Autorité environnementale

**Avis délibéré de l'Autorité environnementale
sur le projet de reconstruction du barrage de
Beaulieu sur les communes de La Motte-Tilly et
Le Mériot (10) – 2^{ème} avis**

n°Ae : 2025-062

Figure 8 : Localisation des canaux du Fréparoy et du Terray (source : dossier)

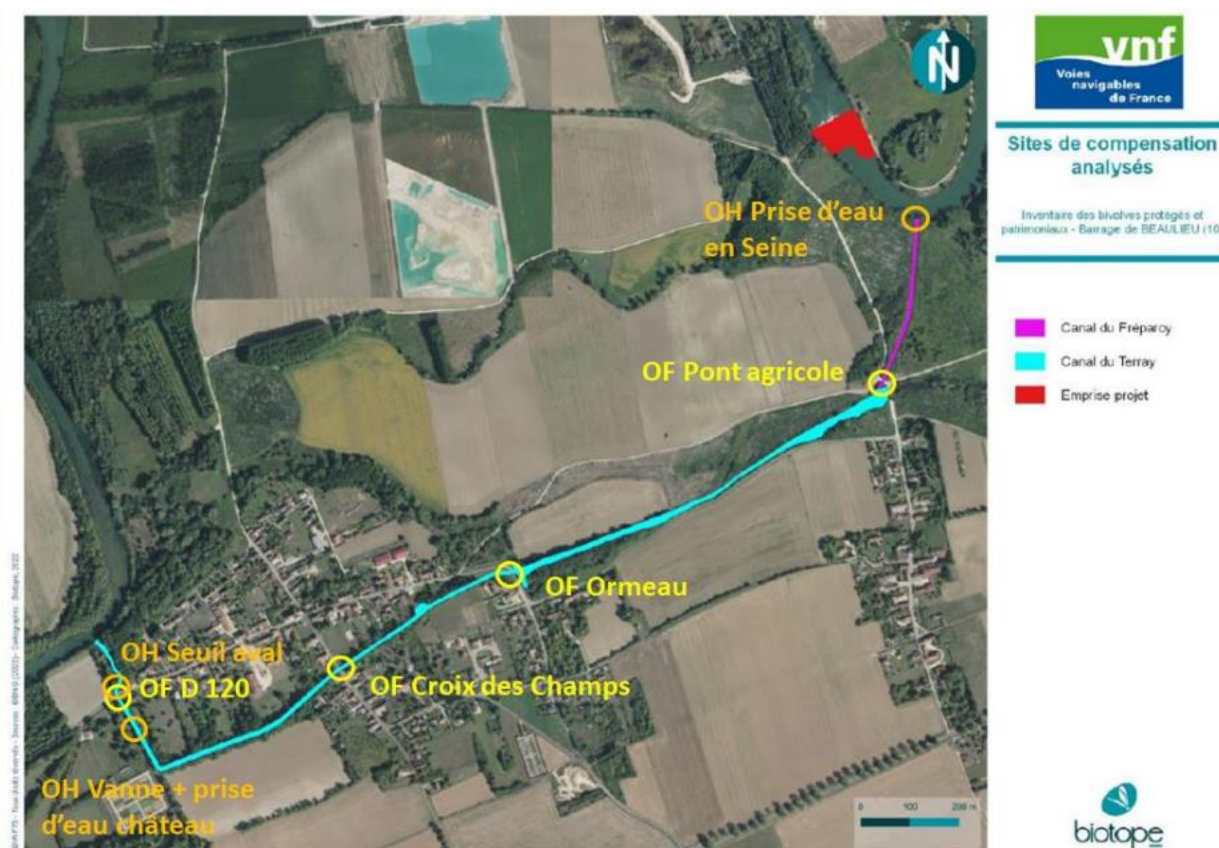
- *de garantir la collecte de sauvegarde des bivalves dans la zone affectée hors de toute période de reproduction (d'avril à juillet), hormis dans les zones protégées par les batardeaux, non accessibles au préalable,*
- *de définir le cas échéant et mener, avant toute nouvelle implantation des bivalves déplacés, toute mesure visant à réduire la présence de représentants de la Corbicule asiatique, espèce invasive très présente sur le site, dans la zone de report envisagée en amont rive droite de la Seine et dans les canaux de Fréparoy et de Terray,*

- *de se prémunir de tout risque d'assèchement, en période de fort étiage de la Seine, des canaux de Fréparoy et de Terray, dans un contexte de changement climatique.*

Figure 9 : Plan des accès routiers au chantier (source : dossier)

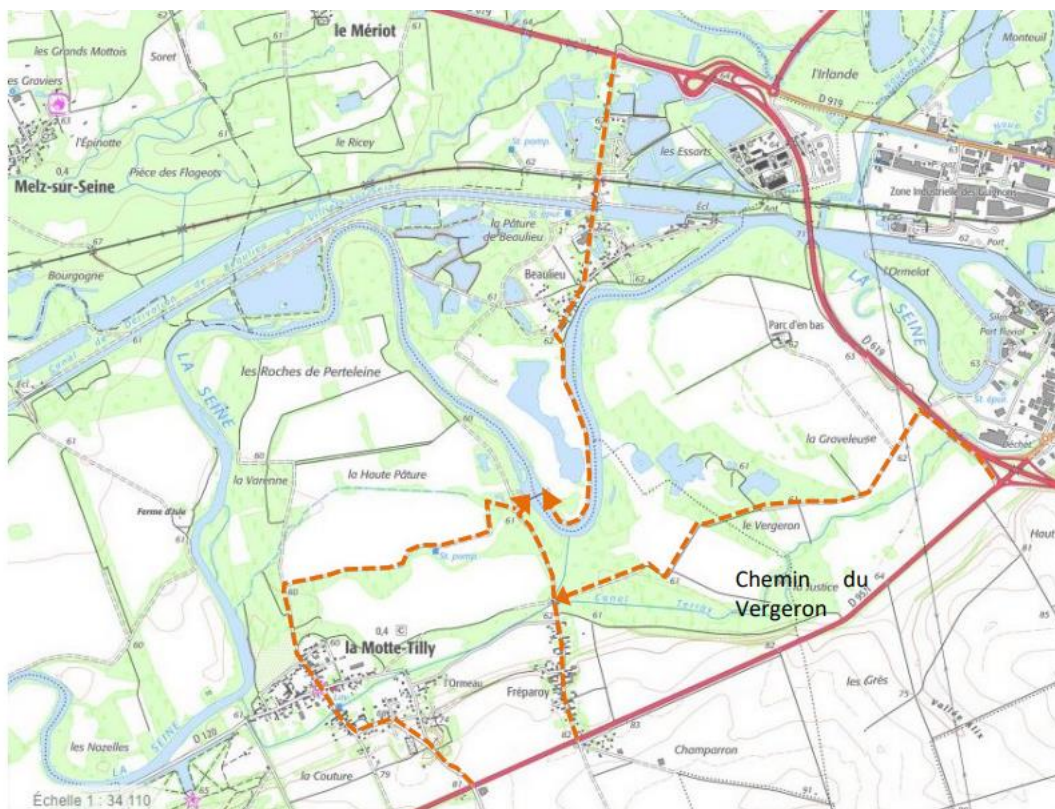
L'Ae recommande de préciser le volume de matériaux destiné à être acheminés par voie fluviale.
